Objet : Demande d'accès à l'information en lien avec le dossier Gestion Sablière Charlebois inc.

## RAPPORT D'INSPECTION

Nom du lieu : Gestion sablière Charlebois inc.

**Objet : Sablière localisée sur les lots 14A et 15A rang 10 et 14B et 15B rang 9  
Canton de Grenville**

*IMG\_5373.jpg*

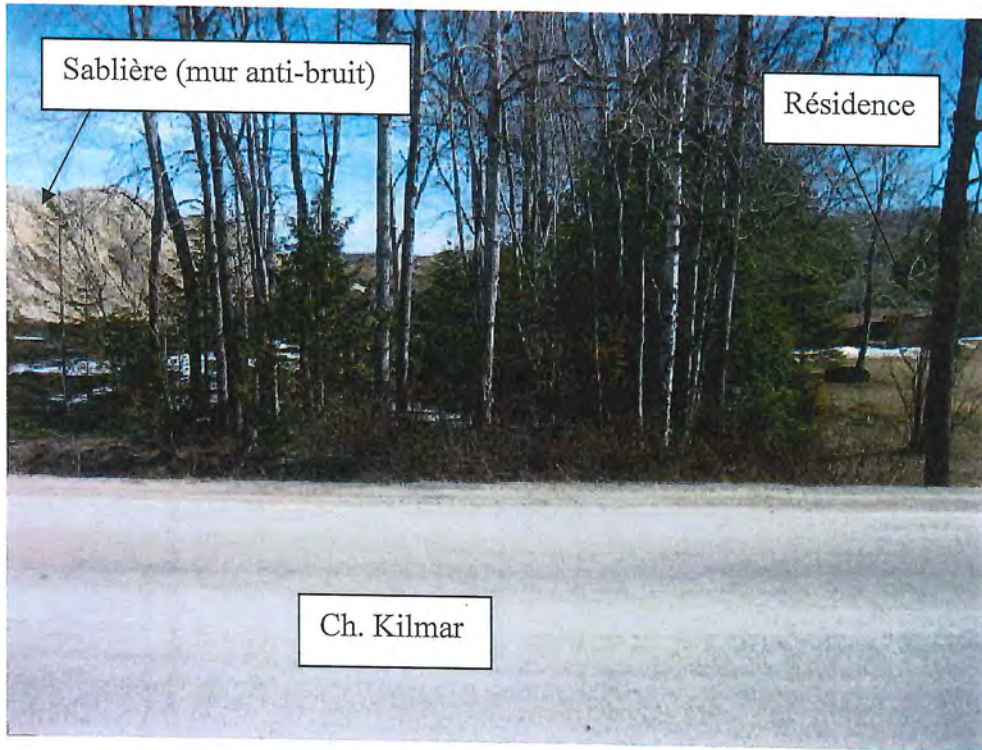
Nouveau bâtiment de type dôme sur fondation de béton fixe a été aménagé à la limite Sud de la sablière. Sous ce dôme, il y a présence d'un second tamiseur (Roto screen, RS-65, fabriqué par AR Laprade ltée). Un amas de sable et /ou mélange sable et matières résiduelles fertilisantes tamisées est présent sous le convoyeur tamiseur.

IMG\_5377.jpg  
Idem photographie précédente

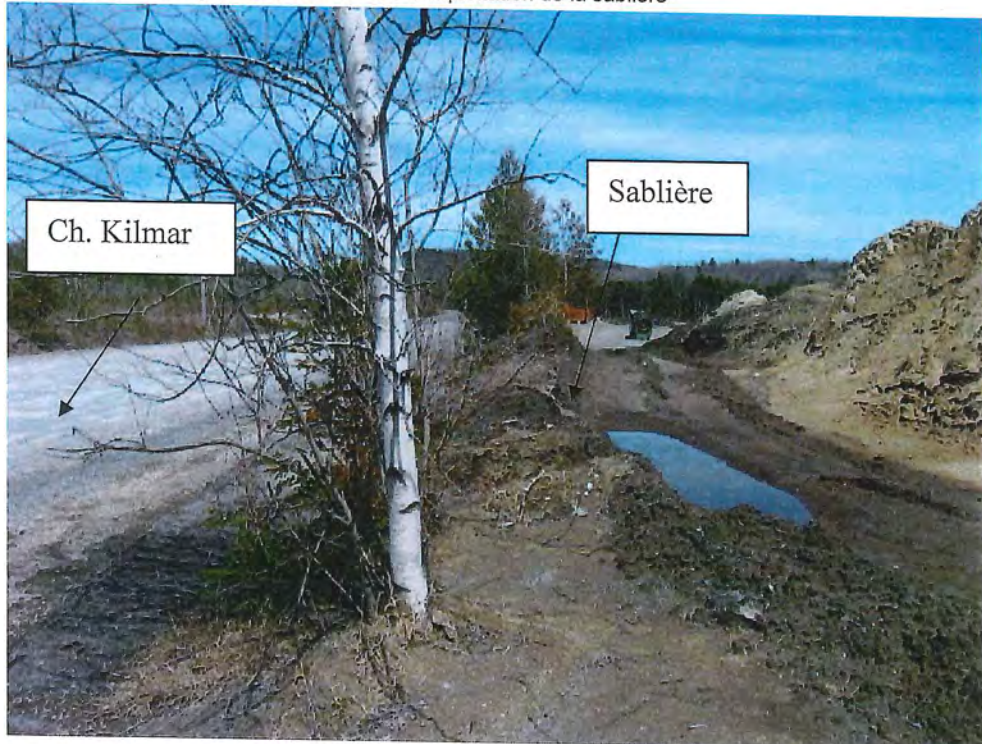
Vue d'une portion du mur antibruit aménagé avec des résidus chaulant sur une longueur approximative de 300m et une hauteur bien supérieure à 6.5m. La flèche indique la brèche.

Plan orthophoto atlas sago

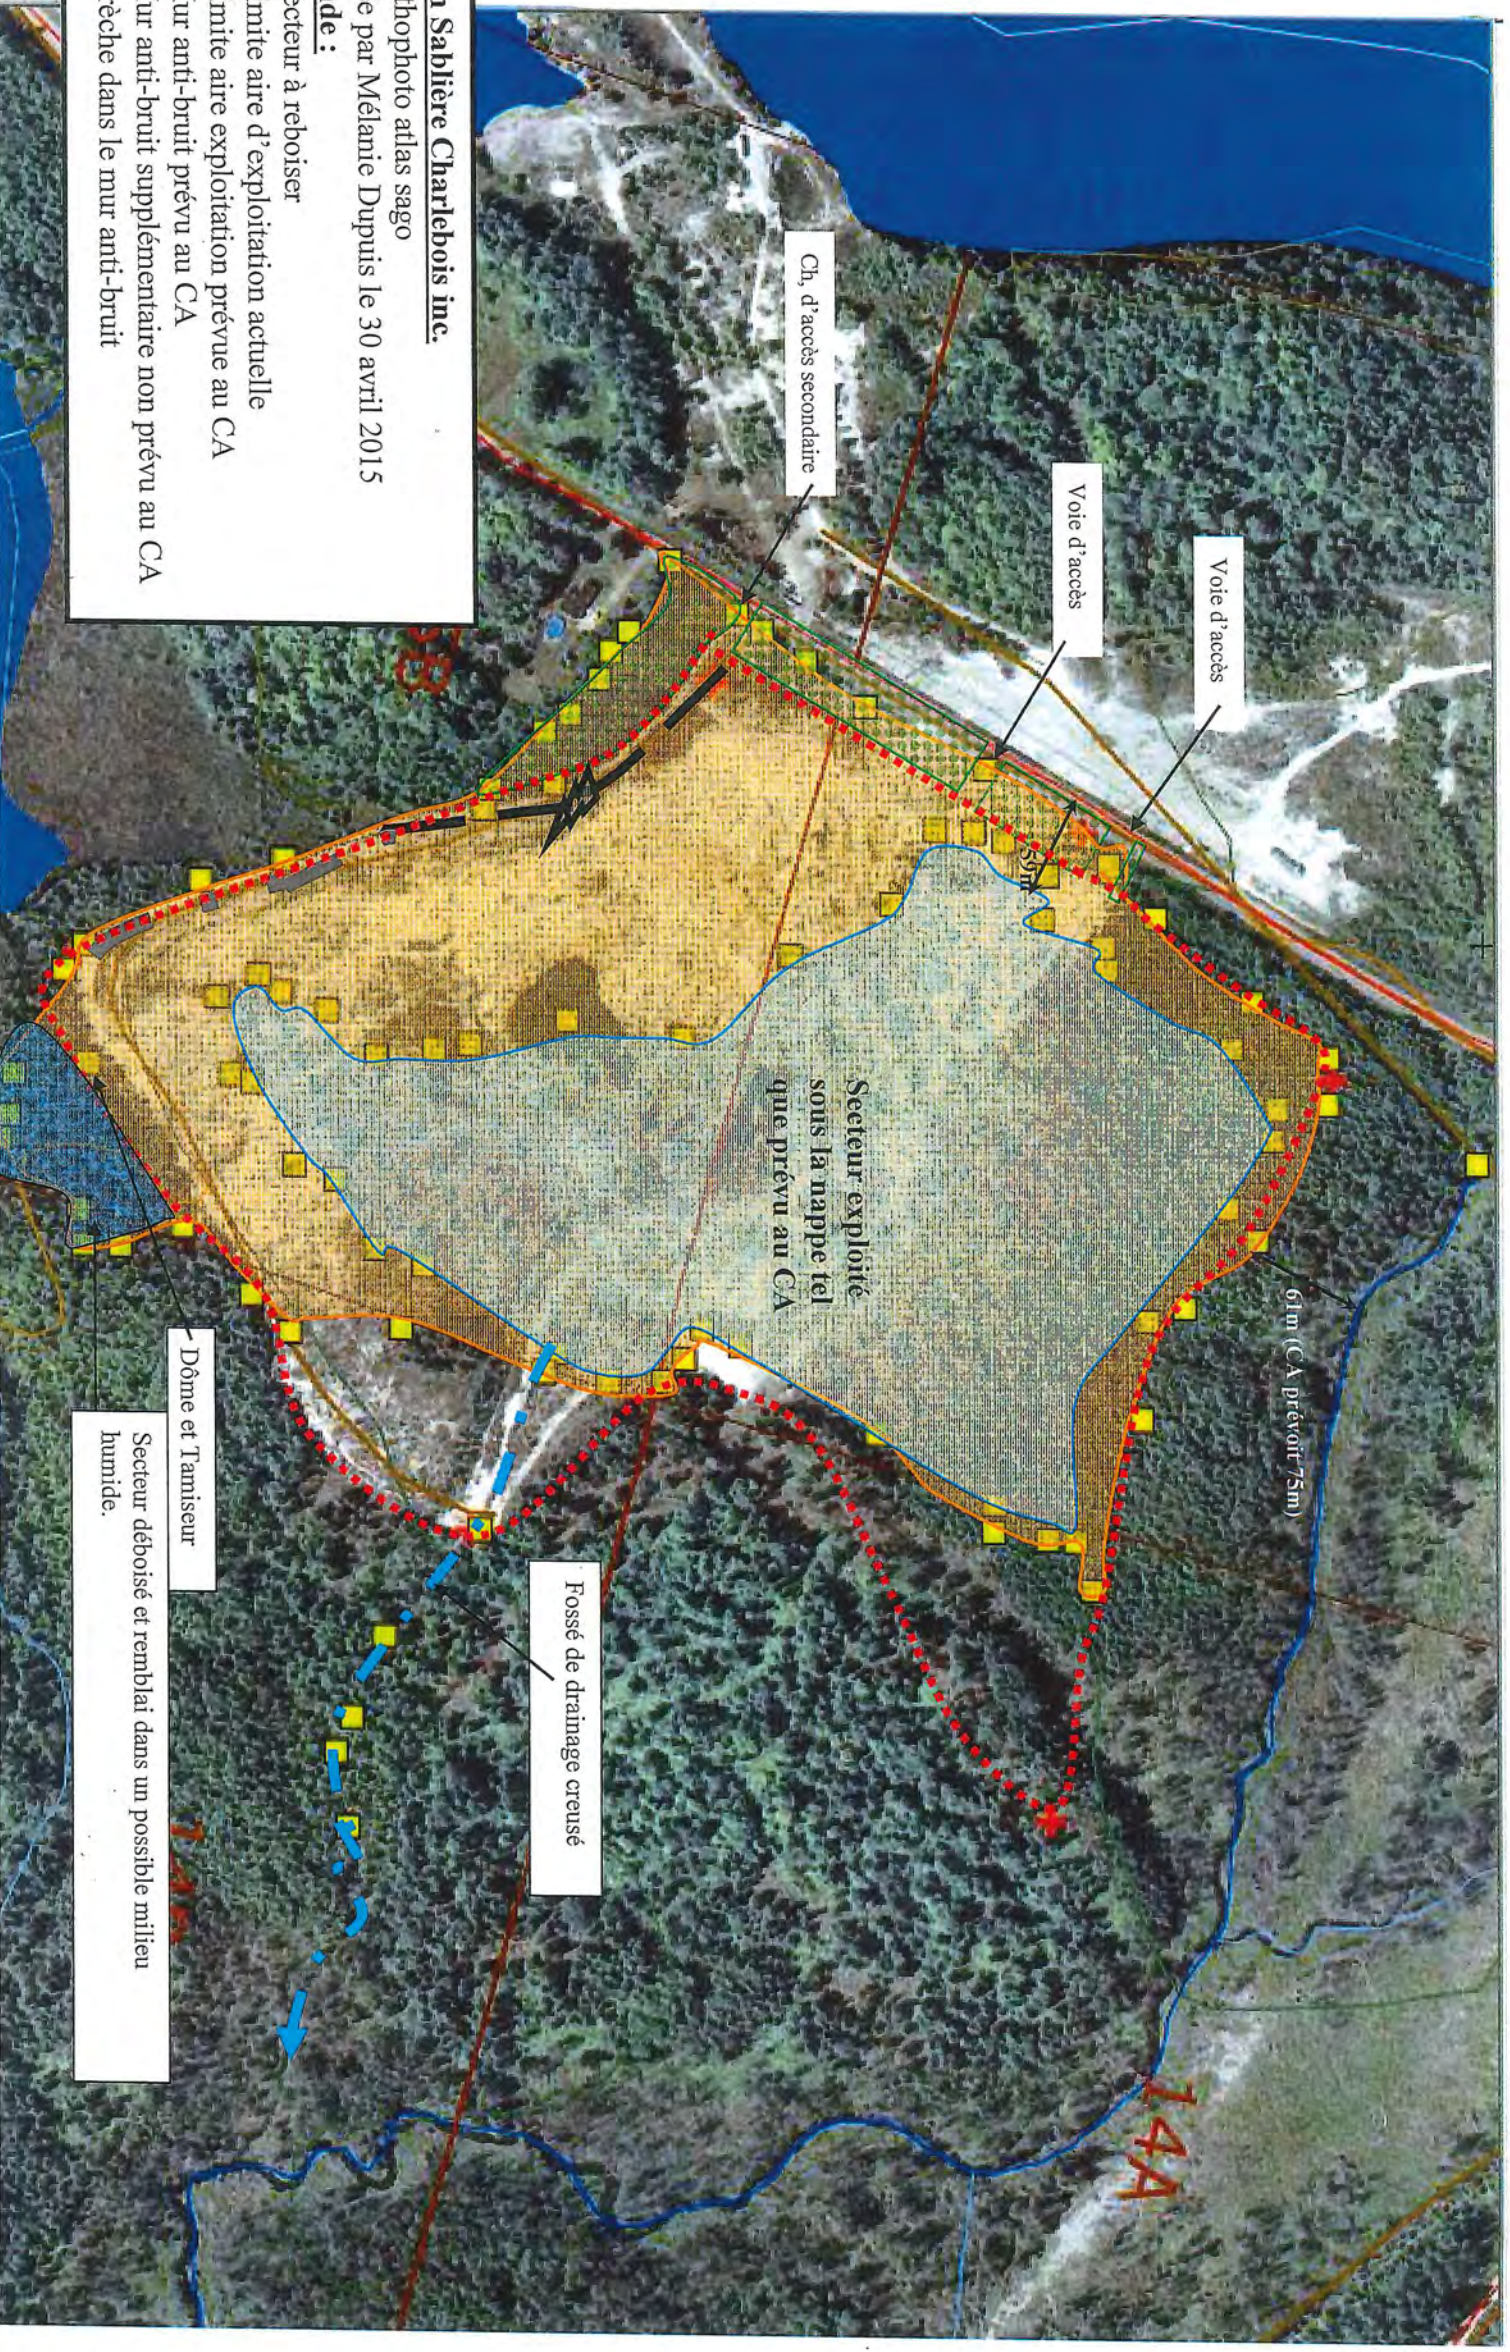
- Le respect de la distance de 75 mètres entre le ruisseau, localisé au nord de la sablière et l'aire d'exploitation n'a pu être mesuré avec précision. En effet, étant donné la présence d'un boisé entre la sablière et le ruisseau, cette distance n'a pu être mesurée à l'aide d'un appareil télémètre ou autre équipement précis. Selon le logiciel atlas sago, cette distance est approximativement de 61m donc inférieure à 75m.

61m (CA prévoit 75m)

Secteur déboisé et remblai dans un possible milieu humide.

Il est important de vous assurer qu'en tout temps, vous respectez la distance de 75 mètres entre le ruisseau localisé au Nord de la sablière et l'aire d'exploitation autorisée conformément au règlement sur les carrières et sablières ainsi que votre certificat d'autorisation.
